**Van:** [redacted]
**Verzonden:** maandag 24 september 2018 15:27
**Aan:** [redacted]
**Onderwerp:** verzoek aanvullende gegevens t.b.v. aanvraag terras Thorbeckeplein 22

Naar aanleiding van uw ingediende aanvraag van 20 juli 2018 en 113 september 2018) voor een terras voor café La Vie Deux dat gevestigd is te Thorbeckeplein 22 bericht ik u als volgt.

| La Vie Deux | | Thorbeckeplein 22 | Amsterdam |
| Getekend : MB<br>Datum : 16 juli 2018<br>Gewijzigd : 28 september 2018 A<br>Gewijzigd : | Onderdeel<br>Terras aanvraag | | werknummer 011/18<br>tekeningnummer 001 A |

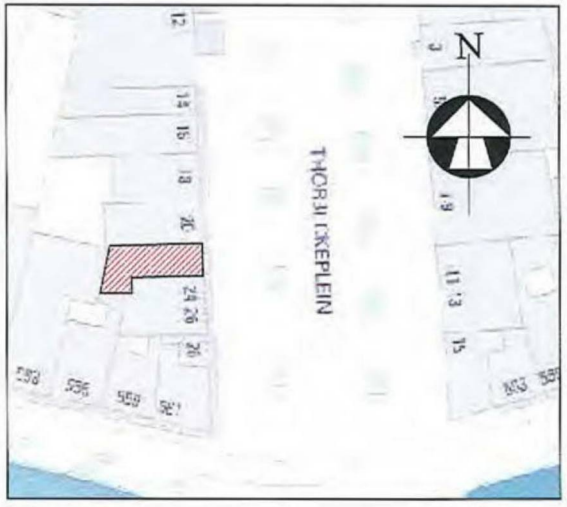
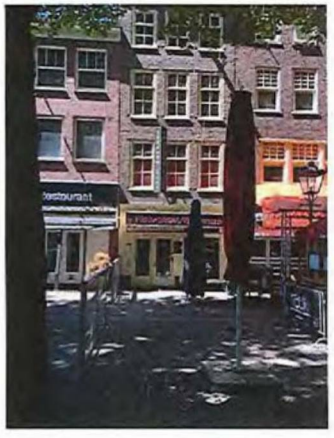
- U heeft een terrastekening ingeleverd waarbij u aangegeven heeft dat de uitgang vrijblijft (1 meter). Daarnaast heeft u aangegeven een terras te wensen dat voor de ingang staat. Het is niet duidelijk of de uitgang de ingang van de bovenwoningen betreft. Het is ook niet duidelijk of de ingang dient als nooduitgang. Toegangsdeuren en (nood)uitgangen moeten in principe vrijblijven van obstakels, tenzij de deuren altijd gesloten zijn en niet als (nood)uitgang dienen. Kunt u dit aangeven? En kunt u aangeven hoeveel personen er in uw zaak kunnen? Bij meer dan 50 personen is het noodzakelijk een gebruiksmelding te doen (www.omgevingsloket.nl, zie www.bouwbesluit.nl voor meer informatie. U dient dan ook een vluchtcapaciteitsberekening aan te leveren.

- Graag ontvang ik een recente foto van uw pand
- Uit het terrassenplan Thorbeckeplein blijkt dat aan de overzijde (deel 3) een terras va 3,75 meter breed en 4,12 meter diep mogelijk is (en geen 4,6 meter breed en 6,2 meter diep). Kunt u de ingeleverde terrastekening hierop aanpassen?

terras deel 1 2,4 m²
terras deel 2 12 m²
terras deel 3 15,45 m²
totaal terras 29,85 m²

De uitgang zoals aangegeven is de nooduitgang van de zaak en tevens de uitgang van de bedrijfswoning; de toegang is geen nooduitgang
De totale bezetting van de zaak incl woning bedraagt maximaal 112 personen (deurbreedte 83; 83 x 1,35 = 112 personen)
